# STADT HILPOLTSTEIN

2. ÄNDERUNG DES BEBAUUNGSPLANS NR. 8-3

## GEWERBEGEBIET „KRÄNZLEINSBERG – ERWEITERUNG“

BEGRÜNDUNG

Abbildung 1: Westlicher Bereich des bisher rechtsgültigen Bebauungsplans (links) und der 2. Änderung des Bebauungsplans (rechts) im Vergleich

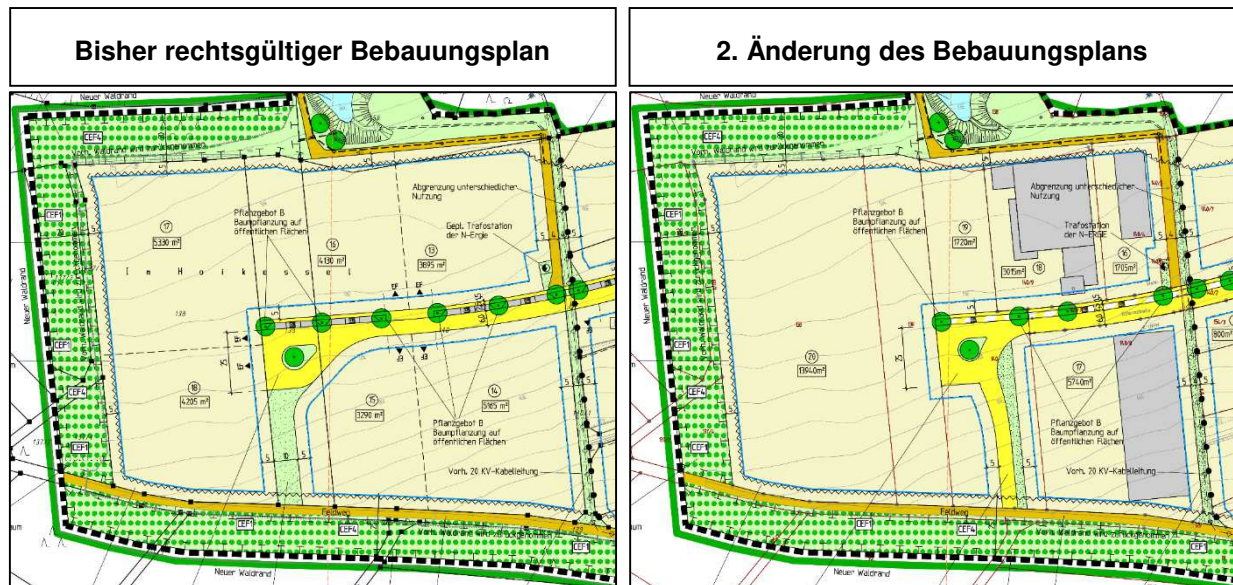
Während der Erschließung des dritten und letzten Bauabschnittes im Jahr 2022 musste die Erschließungsstraße mit Wendepplatz im Westen des Gewerbegebietes kurzfristig angepasst werden. Aufgrund des größeren Flächenbedarfs eines Gewerbebetriebes hat sich die Stadt Hilpoltstein entscheiden, die westliche Erschließungsstraße mit Wendepplatz zu verkürzen, um im Westen des Gewerbegebietes eine Bauparzelle mit der erforderlichen Größe von rund 1,4 ha zu erreichen (Parzelle 20 neu). Die Straße wurde um ca. 23 m gekürzt und die Form des Wendepplatzes an die neuen Gegebenheiten und verkehrlichen Erfordernisse angepasst. Die nach Süden abzweigende Verkehrsfläche (Vorbehaltsfläche) für eine eventuelle spätere Erweiterung wurde ebenfalls angepasst.

Zur besseren Veranschaulichung der beschriebenen Änderungen zeigt Abbildung 1 für den westlichen Geltungsbereich einen Vergleich der Planzeichnung des bisher rechtsverbindlichen Fassung (1. Änderung i. d. F. vom 26.04.2018) und der aktuellen, 2. Änderung des Bebauungsplanes.

Im Westen des Geltungsbereichs wird die Baugrenze an die veränderte Verkehrserschließung und den neuen Wendepunkt angepasst. Zur öffentlichen Erschließungsstraße wird wie bisher wieder ein Regelaufstand von 5,0 m vorgesehen.
